专业协调01：分栋连厅与一层平面

几何变更

专业协调02：二、三层临空边缘与屋面

专业协调03：门窗统计与结构待办

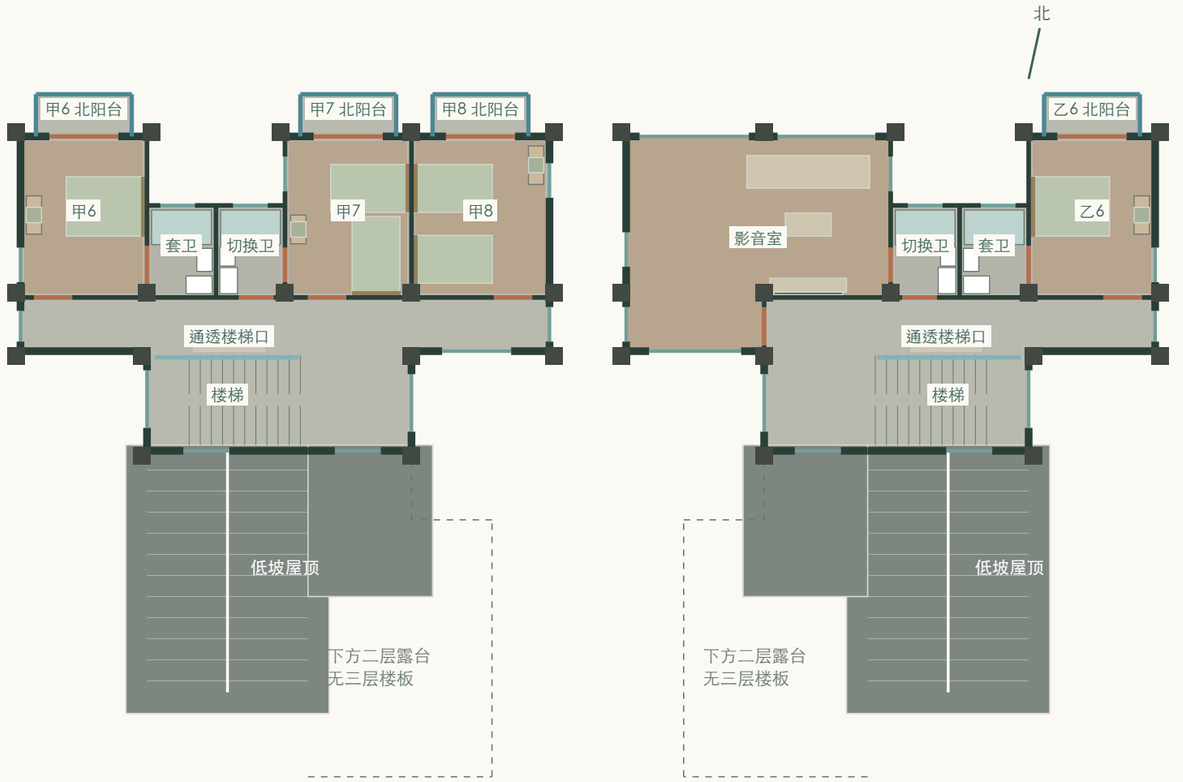
蓝线为保留的露台栏杆；深灰为恢复的走廊墙，青绿为新窗；室内楼板范围保留，北侧增卧室小阳台；内侧主屋顶补600毫米挑檐。

二层：有顶走廊加墙，转折通道补顶，前露台敞开

三层：走廊外墙保留，梯洞边改玻璃栏杆，低坡翼顶延伸

前部露台原8段栏杆保留，北侧卧室阳台各三面围护：0.35米暖灰轻质基座，上部哑光暖灰铜细竖杆与扶手，高度暂按1.20米建模；应复核实际完成面高度、竖杆间距、扶手、基座与边梁锚固。

后排主屋顶前坡约18°，楼梯并入连续坡面，二层卧室上方小顶左右约8°分坡，屋脊及侧檐向南约3°降低；三层前部原露台楼板全部取消，不将坡屋面作为可走露台。

相对内墙新增4扇走廊高窗及4扇错位房间侧窗，连接厅前后补2窗。上层2米为墙轴线几何间距；实际净距、采光通风、防火及维护条件须正式核定。

专业协调10：v4挑檐与餐厅界面

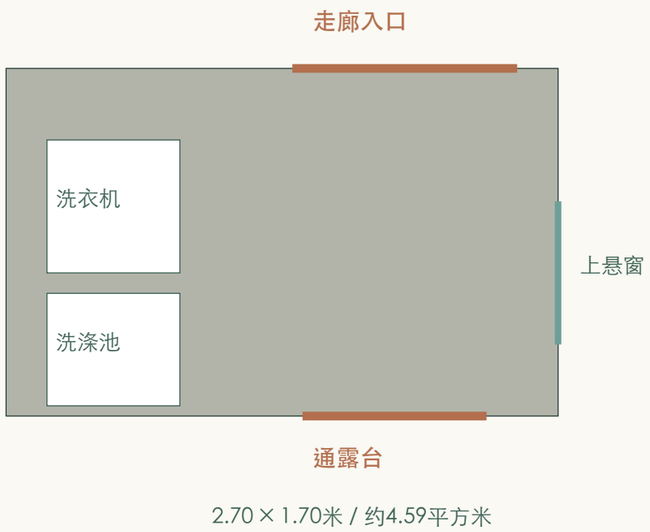
主檐600毫米，低檐550毫米；默认烟陶红；内侧600毫米挑檐分开收边，顶部约800毫米开缝。

主屋面外露边挑出约600毫米；二楼L形低屋面外露边挑出约550毫米。扩大外露檐口，保持原坡面和屋脊高度，采用约60毫米视觉薄檐、深阴影线及外围排水；接上层墙处采用泛水，不将屋面穿入室内。

v4恢复上层2米间距，一层保留2×5.6米连接厅。两户餐厅南侧3.60米轴线范围内的墙和门取消，连通长走廊；西、东端柱及连接厅中部活动隔断保留。地面连续铺暖米灰室内砖；厨房界面、外侧玻璃围护保留。

挑檐悬挑、檩条、抗风连接、檐沟容量、滴水及屋面层厚度须联合设计。模型中的檐口和柱位只用于方案协调。餐厅墙移除时，上部荷载应由正式设计的梁柱体系承担，不能将移墙后的模型当作承载已获确认。

二层洗衣、一层梯下半开放收纳

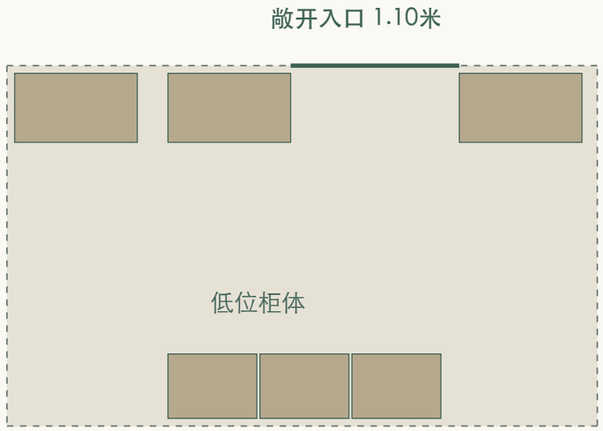
虚线为楼梯投影，入口不设门。

两侧低柜配开放搁架与疏朗木格栅。

洗衣间：每户二层露台北侧约4.59平方米，走廊与露台各一门；设备、门扇和侧窗保留。轻质围护、设备荷载、防水与排水须联合设计。

梯下收纳：取消门与整面封墙，北侧原楼梯隔墙同步取消，中央1.10米入口敞开。低处阶梯式带门柜，高处开放搁架，两侧浅灰橡木格栅轻遮挡；低矮处只放物品，不作站立通道。

卧室北侧门窗：整幅玻璃，同高细框

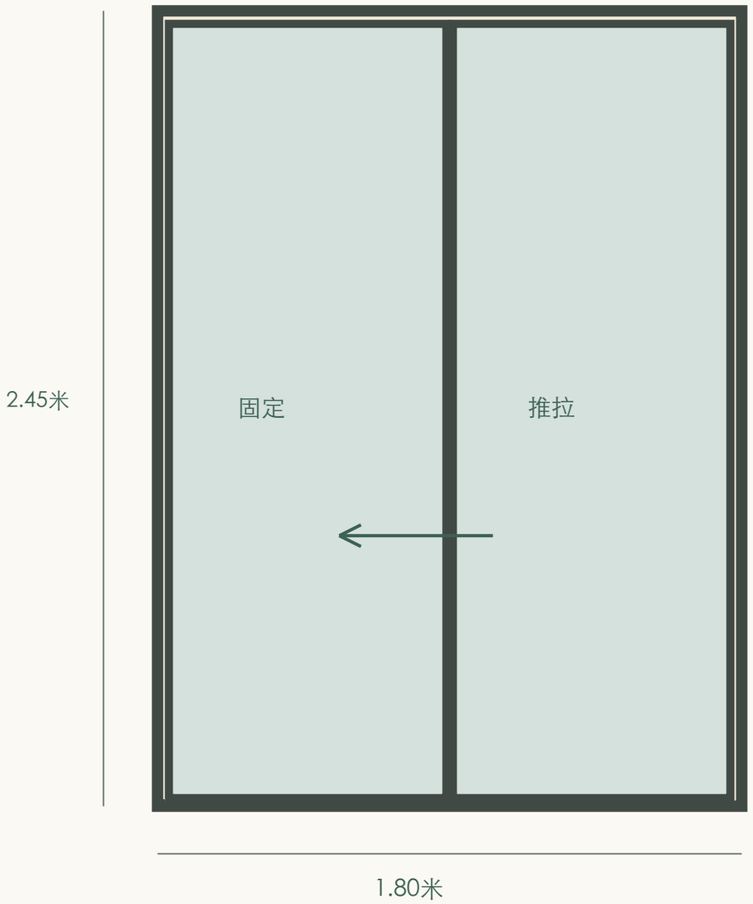
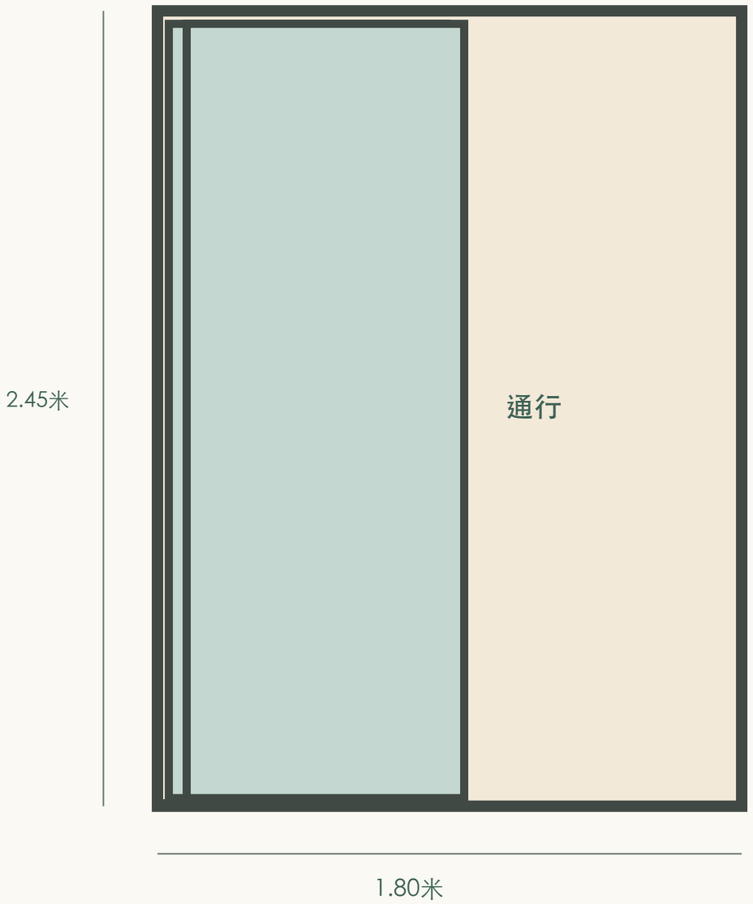
10组统一为1.80×2.45米通高推拉门；靠书桌侧固定，开启侧向其收拢。

闭合 / 两片完整玻璃

开启后 / 约0.82米通行口

设计：整组同高、统一外框，仅留一道中央接缝，玻璃一直延伸至低轨。每间房按书桌位置镜像设置固定侧，推拉不占用室内及1.10米深阳台的门扇回转空间。

采用配套外门系统，实际净开口、安全玻璃、密封、五金、纱门、轨道清洁、门外截水与阳台找坡由门窗深化及施工图共同落实。原洞口位置及宽度保留，不据此认定结构验算已完成。

一层：农具、干储分开，生活动线保持敞开

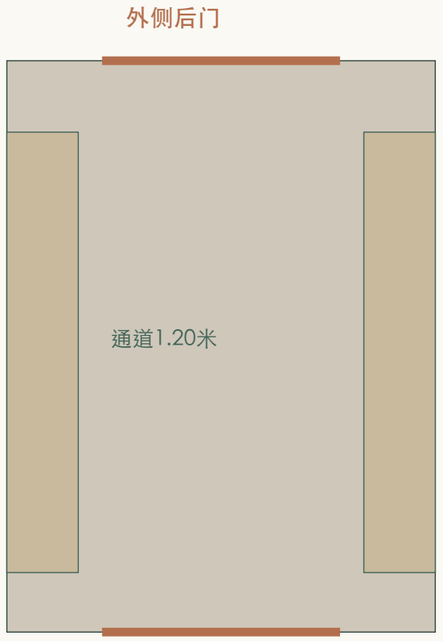
甲户设农具间约4.20平方米；两户各设储藏间约4.32平方米，乙户恢复原客厅。房屋轮廓不变。

甲户农具间 2.80 × 1.50米

室外直接进出 · 1.00米门洞

只取甲户客厅后部外侧角落，甲户电视移到新增隔墙前；乙户该处恢复客厅，取消农具外门、平台与缓坡。农具从甲户侧院进出。

门外平台1.50×2.40米。推车缓坡净宽1.10米、长5.40米，跨越450毫米高差。

坡度1:12，侧缘设低挡边；场地、排水、防滑及成品净空待深化。

三楼楼梯玻璃栏杆

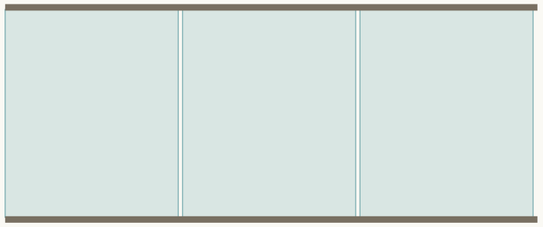
三楼取消楼梯北侧整面隔墙；透明栏杆沿梯洞边设置，旁侧上楼出口保持敞开。走廊外墙、原柱和楼梯固定窗保留。

模型高度1.20米

固定玻璃及栏杆的安全玻璃、构造、承载与锚固须正式设计。日照功能是方案展示工具，不是报审或规范日照分析。

三层乙户局部 / 1:50（A3原尺寸打印）

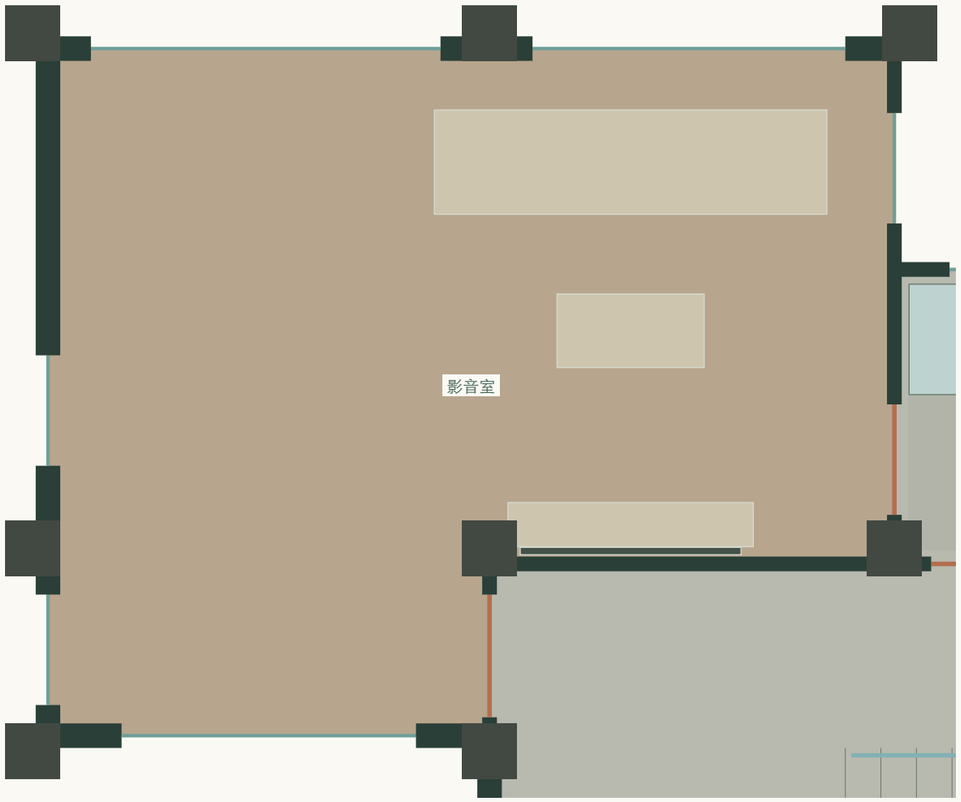
三楼影音室：向天井侧南扩为L形

原约28.98平方米，增加约5.04平方米至34.02平方米；沿前排两柱围合，右侧公共走廊保留。

1. 拆旧南墙靠天井约3.60米的一段及原门；两柱之间形成新的南向围护，转角侧墙闭合，影音室保持独立。

2. 南窗2.40×2.05米，窗台0.80米、窗头2.85米；固定主玻璃配0.45米外开窄扇。其余5扇中央走廊窗沿用原分格。

3. 新入口位于转角侧墙，门洞1.00米，向影音室内开，避开楼梯到达及公共卫浴通道。

4. 电视贴右侧保留实墙，沙发与电视对正；原北向四折大窗、可切换卫浴及其双入口保留。

5. 不增楼板，不改屋顶或柱位；扩入部分由原楼板与主屋面覆盖。拆墙性质、梁下净高及新增围护荷载须正式核定。
